Parecer da Comissão de Avaliação

**Relatório de Conformidade Ambiental do Projeto de Execução
(RECAPE - AIA nº888)**

IC35-Penafiel (EN15) - Rans (EN106)

Ligação à EN 106

Figura 4- Traçado Estudo Prévio vs Projeto de Execução

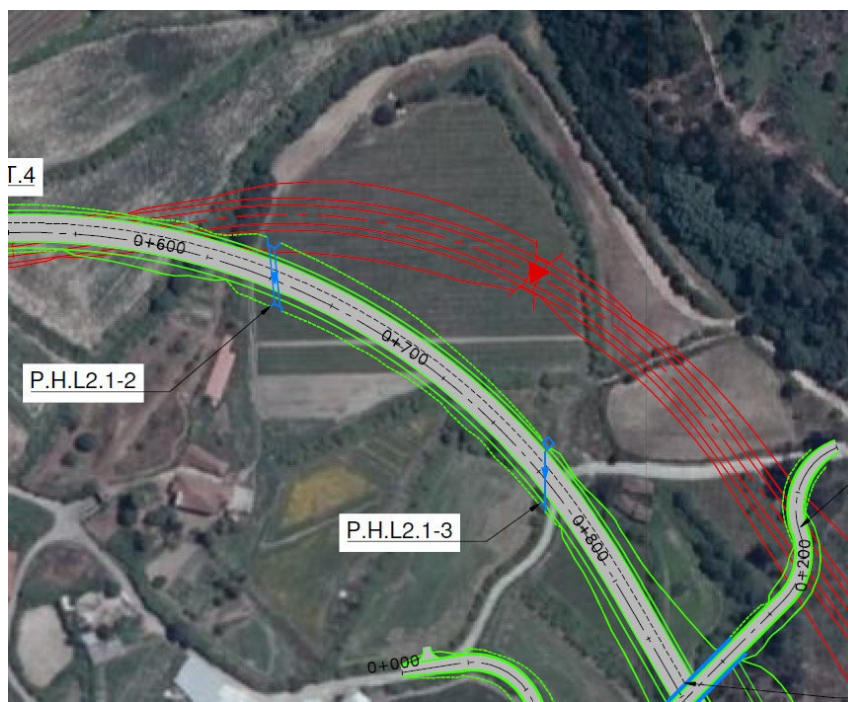
Destaque-se que as Quintas constituem espaços únicos que interessa preservar, quer quanto à sua integridade física, visual e qualidade cénica da unidade territorial em si, quer indiretamente na preservação da envolvente, que quando afetada compromete o sistema de vistas que as quintas muitas vezes oferecem. Considera-se também, que as Quintas, nalguns casos antigas e com elevado valor histórico e patrimonial, representam um contributo muito relevante para a valorização da Paisagem.

Saliente-se ainda que a matriz agrícola (socalcos, vinha, culturas várias, constituindo áreas com Qualidade Visual mais Elevada), não é dissociável do edificado que lhe está associado, pelo que as mesmas devem ser consideradas como uma unidade, não configurando o traçado proposto uma solução que salguarde estes valores, dado que a Solução Projeto de Execução se desenvolve a cerca de 70 m da habitação principal da quinta.

Figura 5 - Planta de condicionantes do PDM -- afetação de áreas integradas na RAN e de uma linha água (domínio hídrico), sendo que o traçado do IC35 previsto/proposto corresponde aquele que corresponde ao do estudo prévio

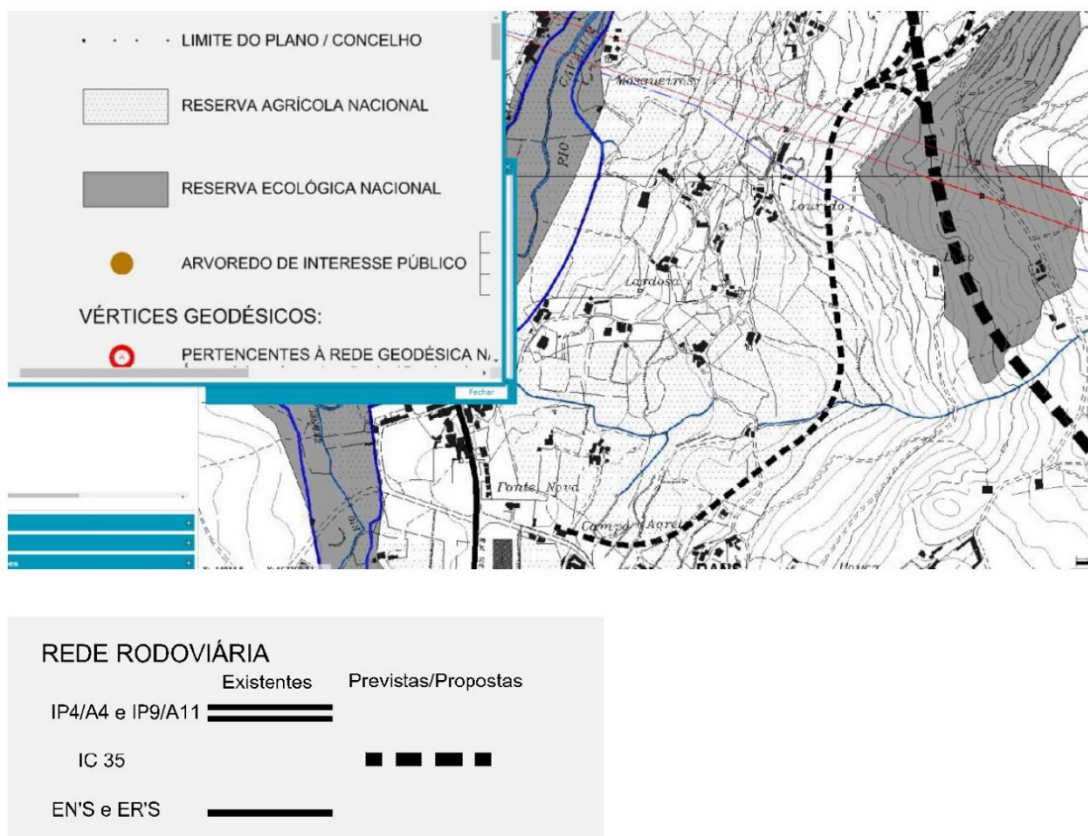
Impõe-se, por conseguinte, que a construção de novas e indispensáveis vias de comunicação ou o melhoramento das já existentes, se faça sim, mas de maneira a poupar o mais possível os melhores solos. Tanto mais que o País é, por natureza e duma maneira geral, pobre em solos de elevada capacidade e caracterizado por condições climáticas pouco favoráveis.

Quanto ao traçado IC35 - Penafiel (EN15)/Nó de Rans (EN106) - Ligação à EN106, impõe-se que se execute, mas de forma a não causar danos “irreversíveis, sobre os solos de elevada fertilidade e aptidão agrícola (...), integrados na sua quase totalidade na RAN” e não aumentar a área da RAN afetada.

Figura 7 - Traçado Estudo Prévio (a vermelho) versus Projeto de Execução (a verde) e a alternativa (laranja) com o canal definido no PDM de Penafiel (Carta de Ordenamento, a cinzento)

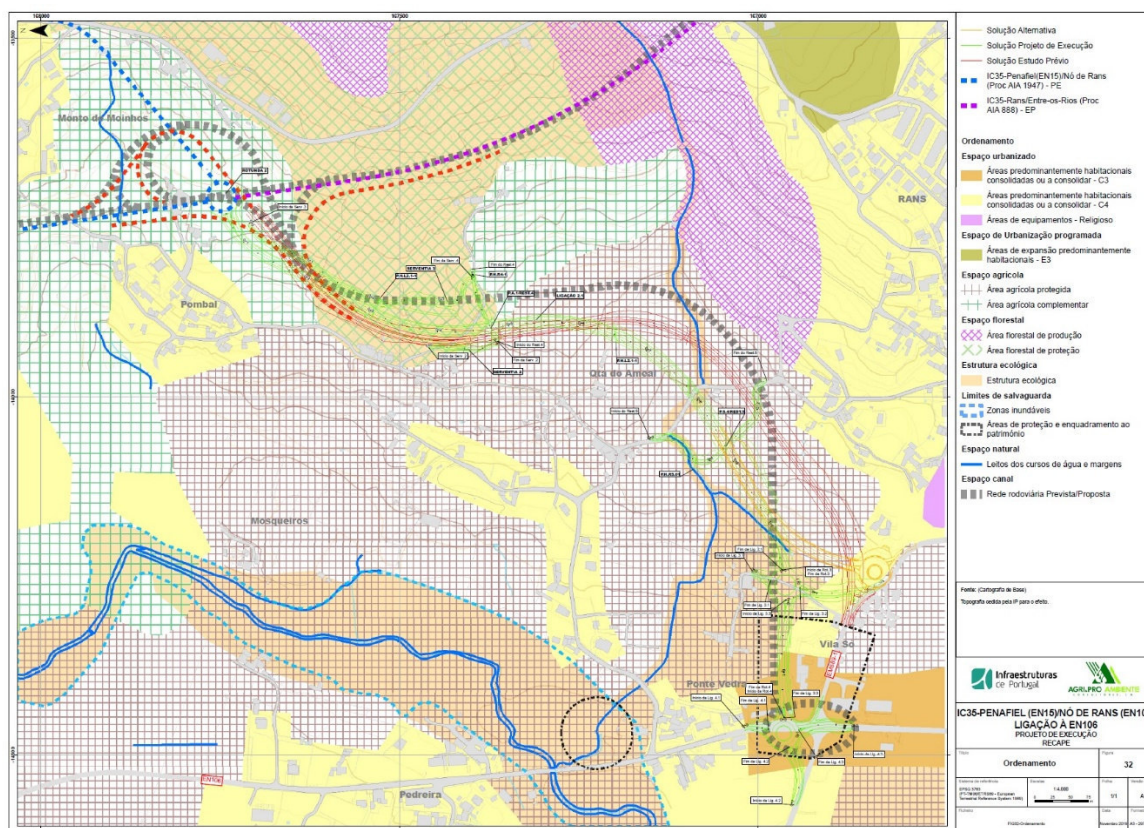
Do ponto de vista de **Ordenamento**, será de realçar, que na planta de ordenamento do PDM de Penafiel (Resolução do Conselho de Ministros n.º 163/2007, na sua atual redação), é definida um espaço canal (rede rodoviária prevista) o qual corresponde à solução de projeto de execução, o que é contraditório com o previsto na planta de condicionantes, já que esta demarca a solução do estudo prévio (eventualmente resultante da DIA exarada).

Considerando a afetação de áreas da RAN, a planta de Ordenamento define para essas áreas a categoria de espaços agrícolas protegidos, sendo que, tal como define o articulado do PDM (n.º 1 do artigo 37º), obriga que o proponente cumpra com o regime da RAN, o que implica que Entidade Regional da RAN emita parecer favorável, o que não aconteceu até ao momento, tal como informa o RECAPE. Para as restantes categorias de espaço identificadas no Quadro 6, nada há a obstar ao desenvolvimento do projeto, segundo o articulado do PDM.

Em conclusão, a solução de projeto de execução é aquela que se encontra demarcada na planta de ordenamento do PDM.

Figura 8 - Extrato de Peça Desenhada do Estudo do Ambiente Sonoro do RECAPE de 2015 com os Pontos de Medição de Ruído na Ligação a Rans

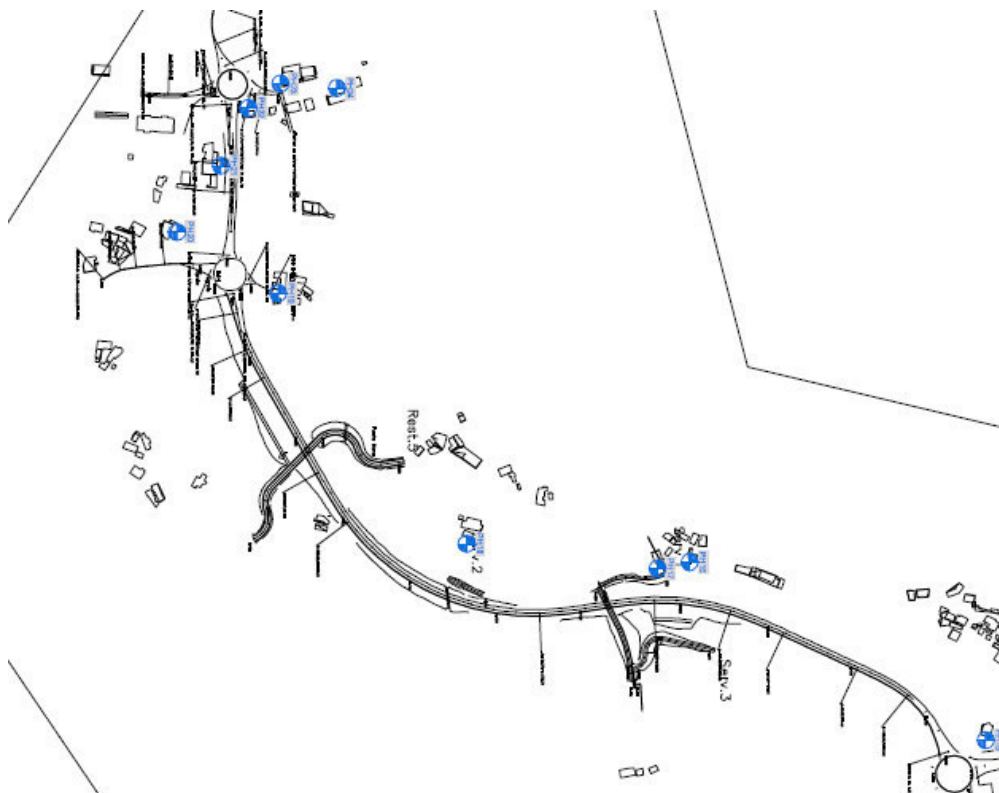
Considera-se que o RECAPE deu cumprimento ao exposto, reproduzindo-se abaixo o resumo das previsões efetuadas para os recetores sensíveis na envolvente do traçado em avaliação, e ainda extrato da planta de localização desses pontos apresentada com legibilidade no RECAPE de 2015. De referir que PH22, PH23 estão desocupados (Património dos Pobres).
